第326回核燃料施設等の新規制基準適合性に係る審査会合

京都大学臨界実験装置 (KUCA)

設置変更承認申請について

(指摘事項番号：24)

図 2 制御棒価値解析炉心の水平断面の炉心配置図  
(炉心名称と燃料領域長さ、丸は制御棒)  
色つきの制御棒は前回までの配置から変更したもの

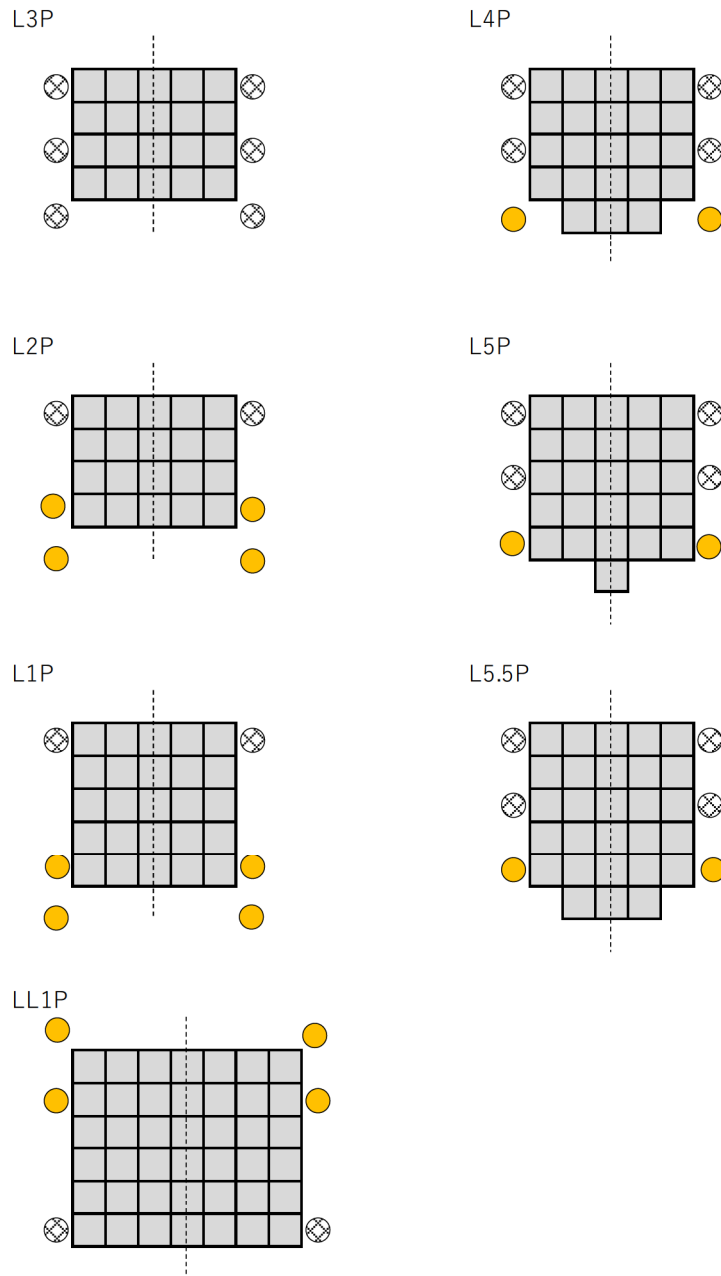
添付8で取り扱う代表炉心の考え方を整理すること。

(なお、この解析結果は11月25日の審査会合の資料に記載した値と少し異なっている。これは審査会合以降、解析精度を上げるために制御棒表面での中性子束の微係数の値を若干見直したこと、および一部の炉心については制御棒の位置を変更したことによる。変更した制御棒は図中に示す。)

各炉心の燃料体と制御棒の配置を図2、図3に、解析結果を表2、表3に示す。

ここでの解析は全て臨界炉心を対象としているので、過剰反応度はゼロであるので全制御棒価値は1(% $\Delta k/k$ )以上であることが求められるが、全制御棒価値の解析結果はすべてこの核的制限値を満足しており、また最大の制御棒の反応度は全反応度の1/3以下であることも満足している。

制御棒の全反応度価値については、炉心の周囲に均等に配置するとすれば臨界となる炉心サイズが小さいほど大きくなり、中性子スペクトルが硬くなるほど反射体の影響を受けやすくなるため大きくなる。しかしここでは各炉心について制御棒の配置を工夫することにより全反応度価値があまり変わらないような炉心を構成している。
